放送衛星3号-a(BS-3a)の打上げ結果の
評価について(報告)

宇宙開発委員会 第四部会

放送衛星3号-a (BS-3a) の打上げ結果の評価について

平成3年1月29日

図5 高電圧電源系系統図

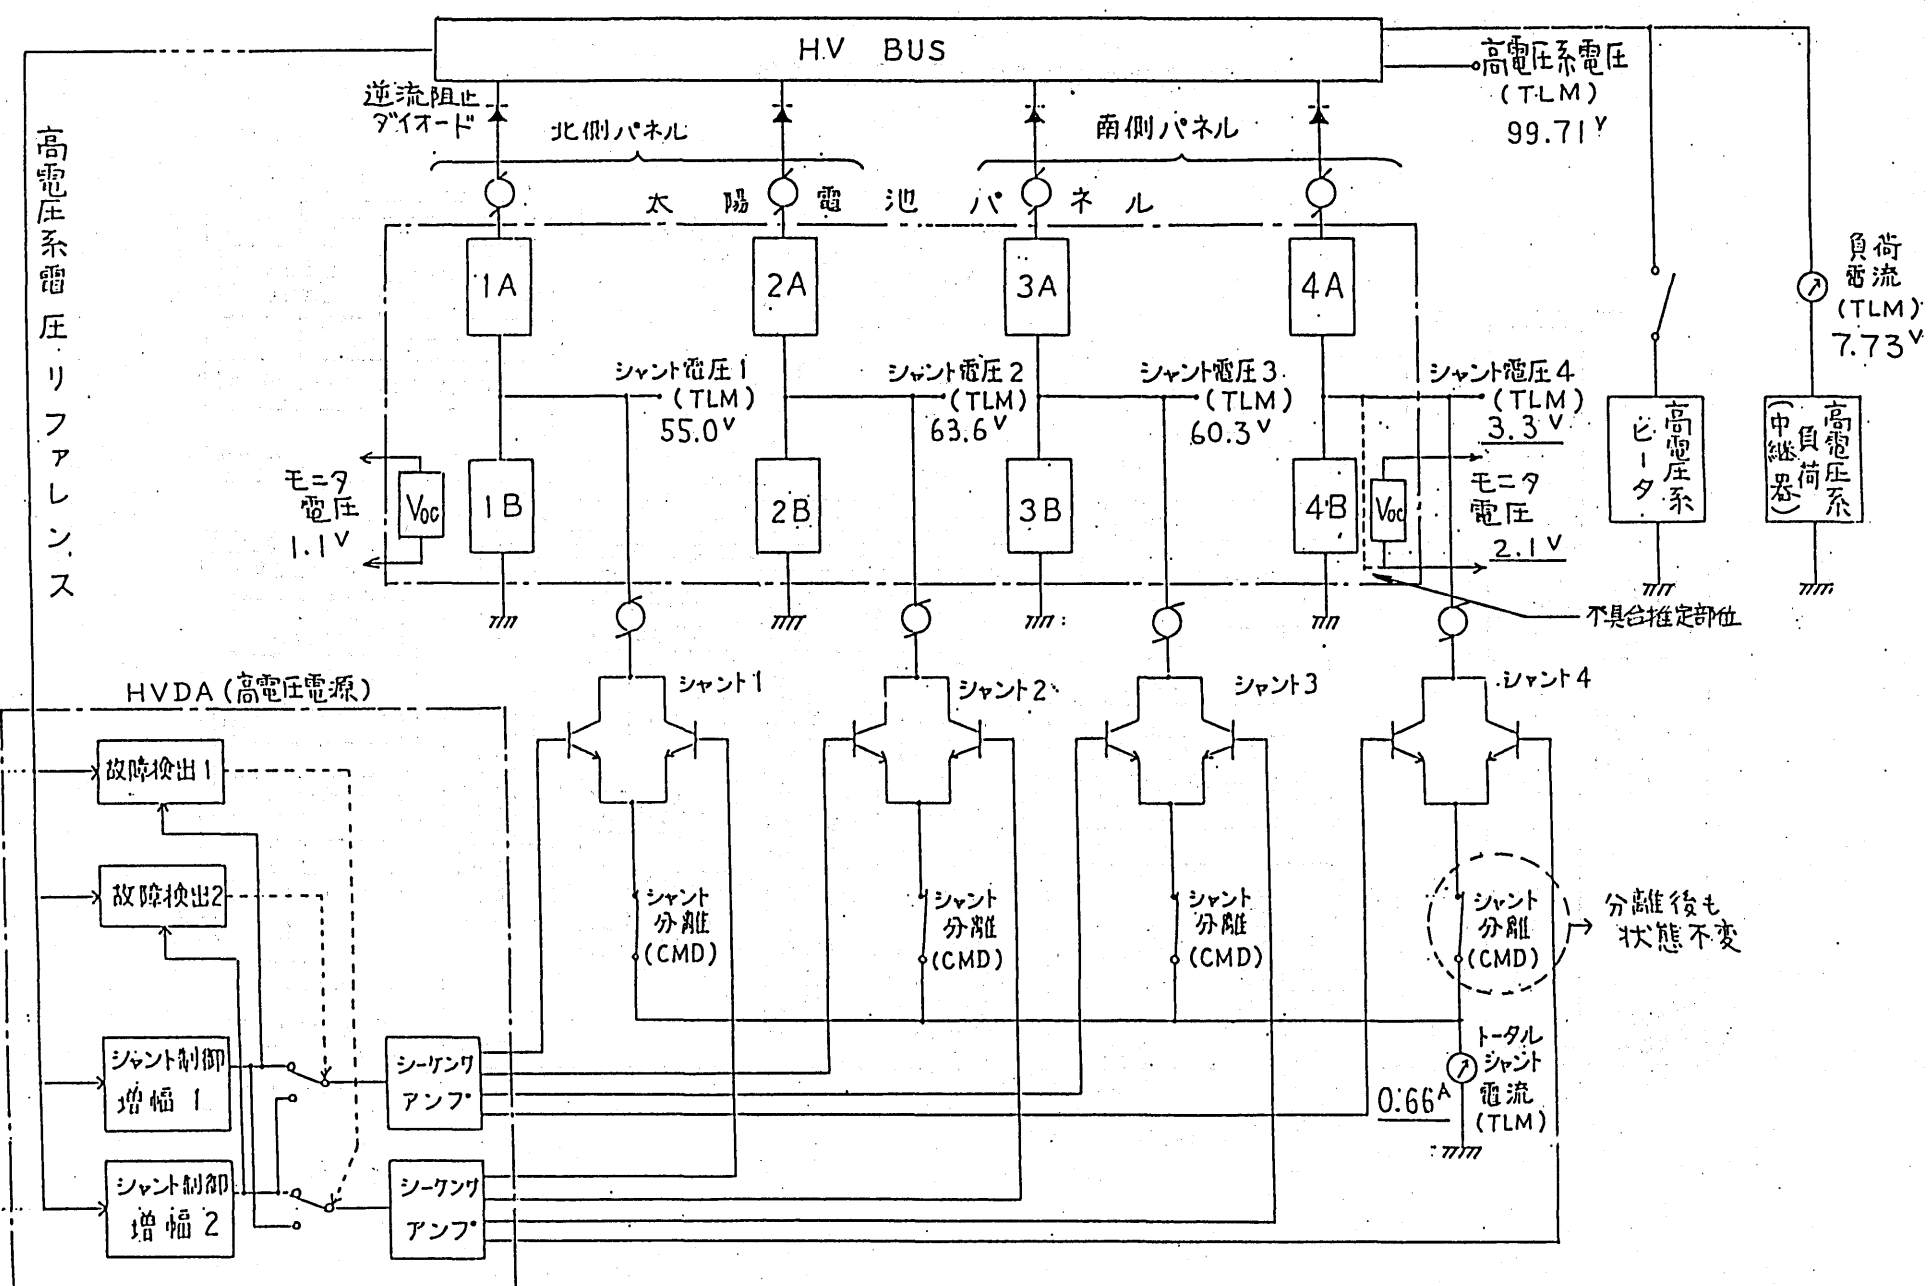
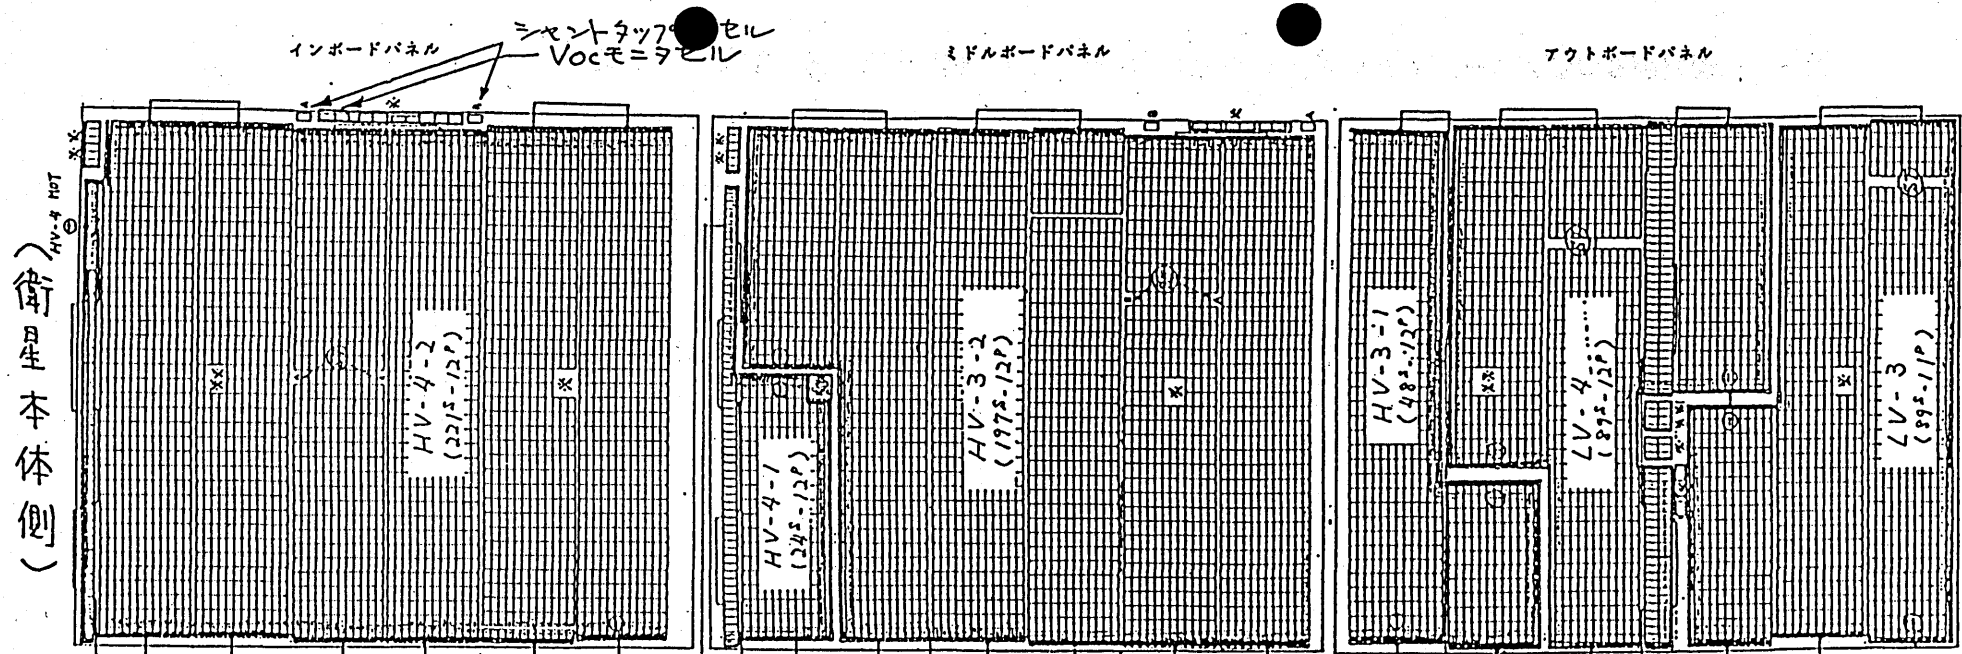
高電圧電源系の構成は、図5に示すとおりであり、太陽電池パネル上の高電圧用セルは、4ブロックに分かれ、それぞれ逆流阻止ダイオードを介して高電圧バスに接続され、中継器及びヒータに電力を供給する。また、電圧安定化のために

シャントタップ部セルの移設に前後して行われたLAPSS試験及びタングステンランプ照射試験の実施状況は、表3のとおりであり、試験結果そのものには異常は認められていない。しかしながら、今回の不具合については、高電圧電源系の一部の回路とV_{oc}モニタセルテレメトリリターン回路という別系統の回路間でのショートと推定されるため(図5)、タングステンランプ照射試験を実施すれば、テレメトリデータにより検出可能であるが、V_{oc}モニタセルテレメトリリターン回路がオープン状態で実施されるLAPSS試験では検出が不可能であることが判明した。

図6 太陽電池パネル (南面) セル配置図

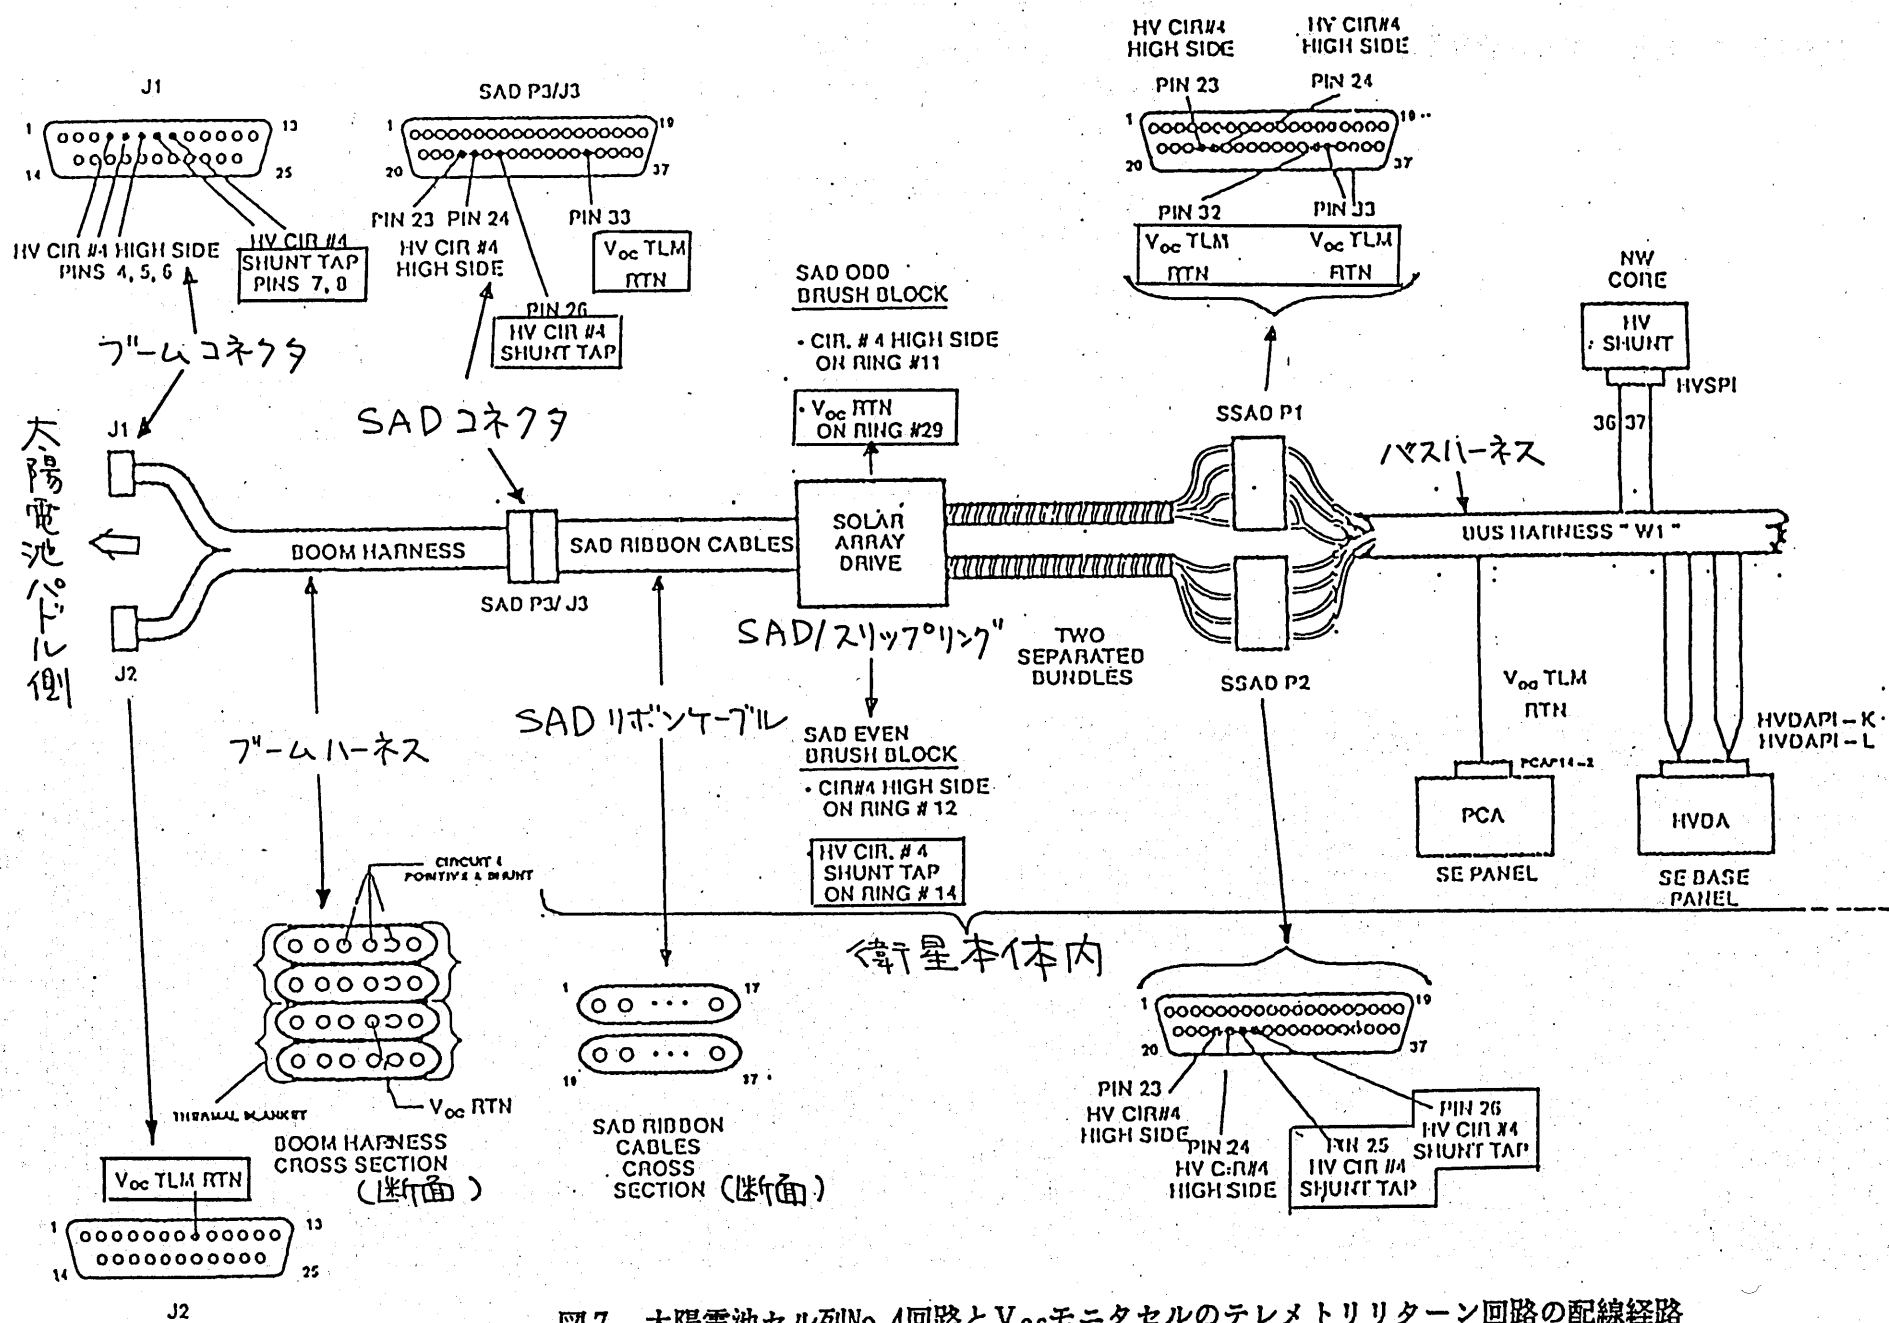
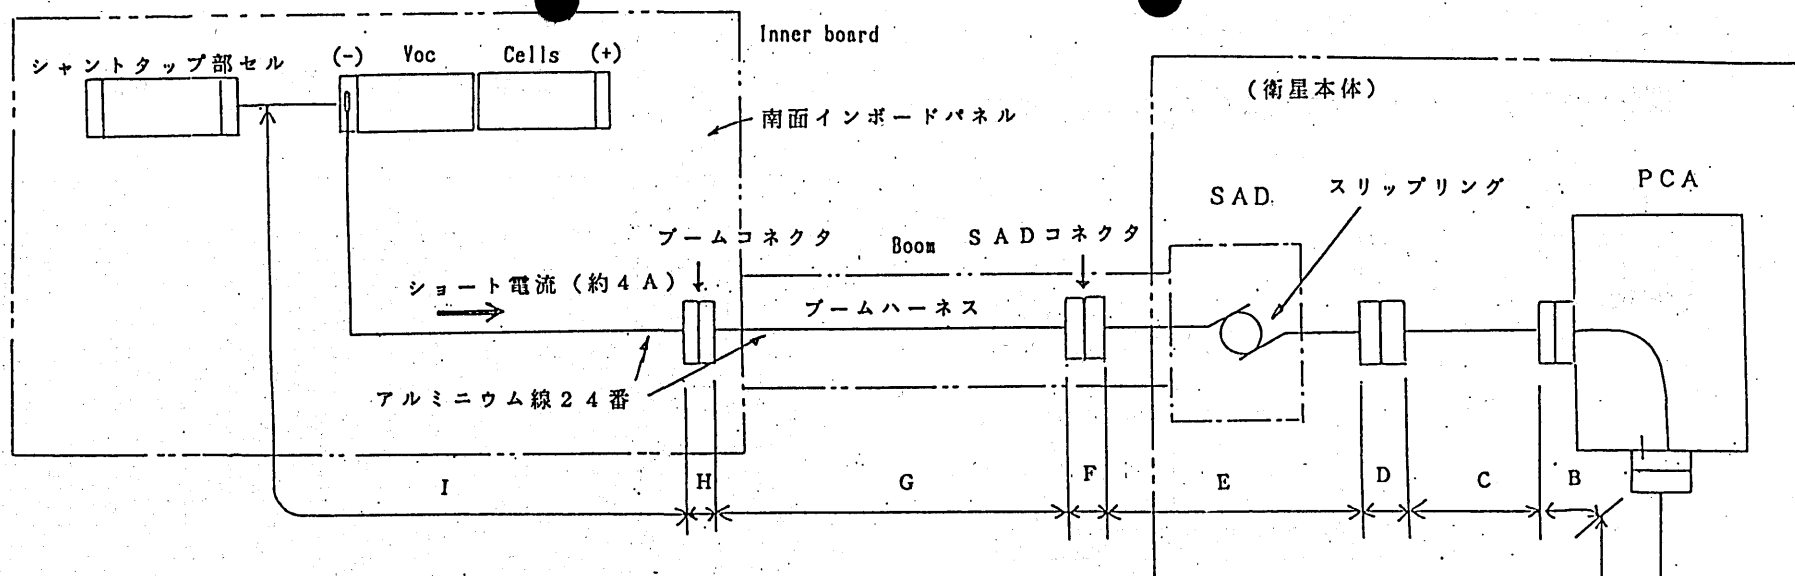
南側太陽電池パネルのセル配置は図6に示す通りであり、太陽電池セル列No.4はインボードパネル全体とミドルボードの一部に配置され、シャントタップ部セルと V_{oc} モニタセルは、インボードパネルの端に位置している。

図7 太陽電池セル列No.4回路とVocモニタセルのテレメトリリターン回路の配線経路

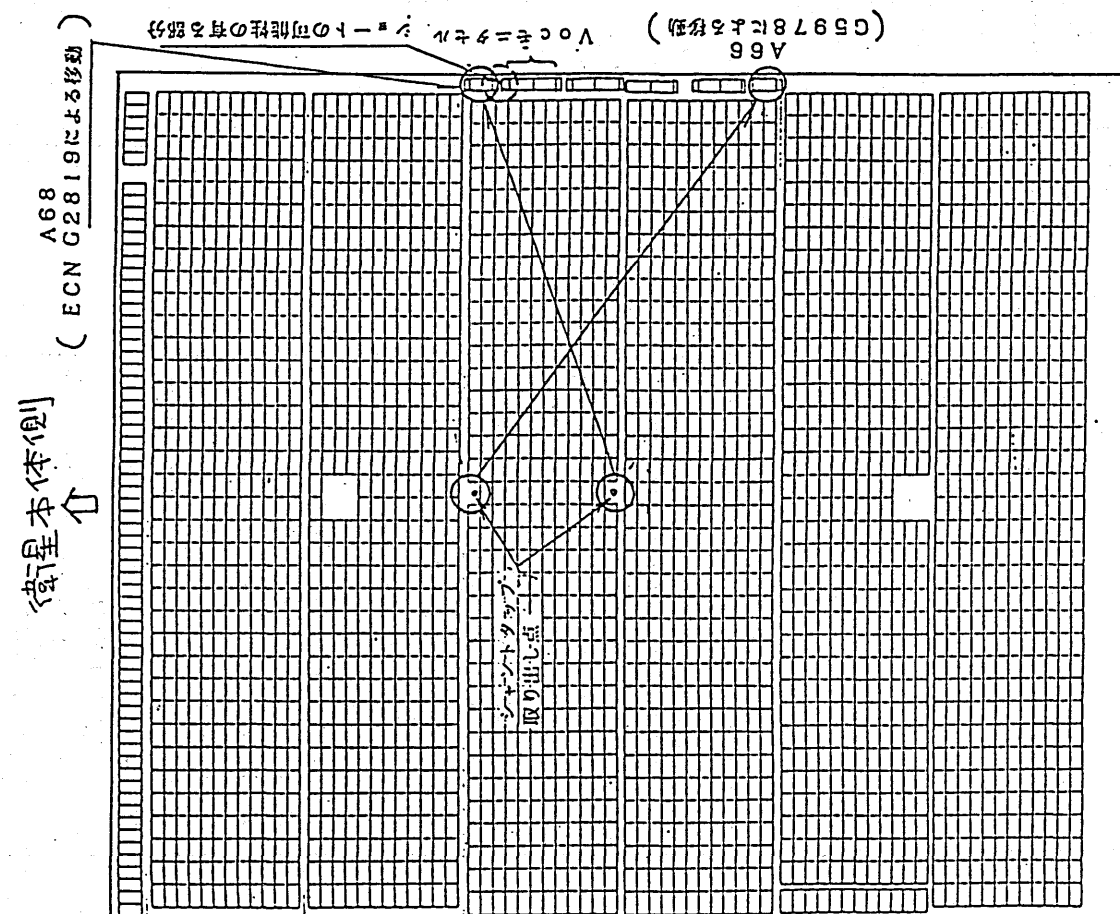
太陽電池パネルより衛星本体バスハーネスに至る回路に存在する各種コネクタ、ハーネス、ケーブル、アレイ駆動装置（SAD）内スリップリングにおいて、太陽電池セル列No.4回路と V_{oc} モニタセルのテレメトリリターン回路が、どのような経路で配線されているのかを調べたところ（図7）、どの部分においても両回路は物理的に離れた場所に位置しており、この部分でのショートの可能性は小さいものと推定された。

図9 シャントトタップ部セルの移設

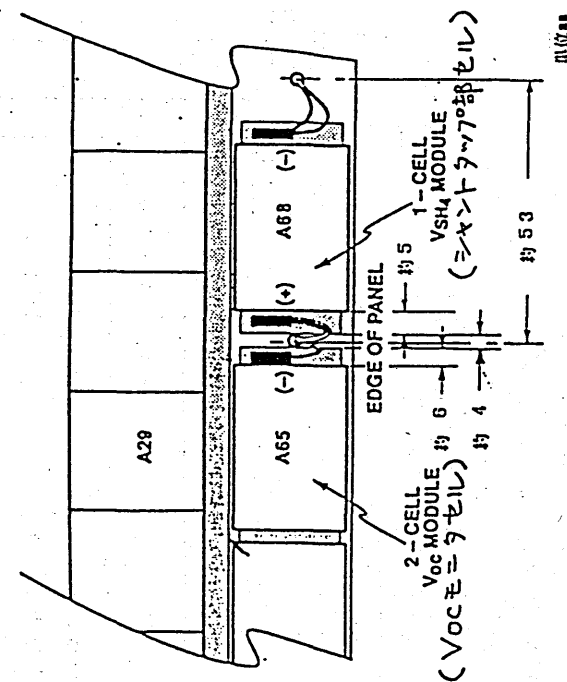
第1回目の作業では、1枚のセル(A66)の移設が行われ、第2回目の作業ではシャントタップ回路を冗長化するためもう1枚のセル(A68)と、その移設スペースを作るためV_{oc}モニタセルの移設がそれぞれ行われた(図9)。この結果、シャントタップ部セル(A68)とV_{oc}モニタセルの位置関係は図10に示す通りであり、両セル電極間は、約4mmと接近していることが明らかになった。
